# 编号210(CONTACT No.210) LP01、YB和YB2系列

## 更改通知

### 底座材料与颜色更改及插片的增加

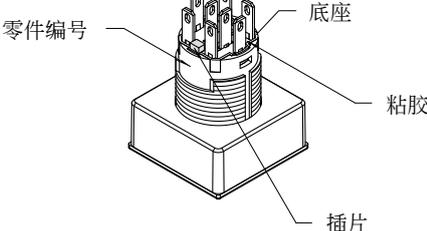
底座的材料与颜色将发生改变，产品同时会增加一块插片。

底座材料与颜色的更改 - 增加插片	
更改前	更改后
<p>底座材料：己二烯酞酸酯 底座颜色：绿色（银色触点）                   红色（金色触点） 粘胶颜色：黑色</p> 	<p>底座材料：玻璃纤维增强型聚酰胺 底座颜色：黑色（银色触点）                   象牙色（金色触点） 粘胶颜色：蓝色</p>

本次更改将从 2013 年 3 月起生产的产品开始执行。
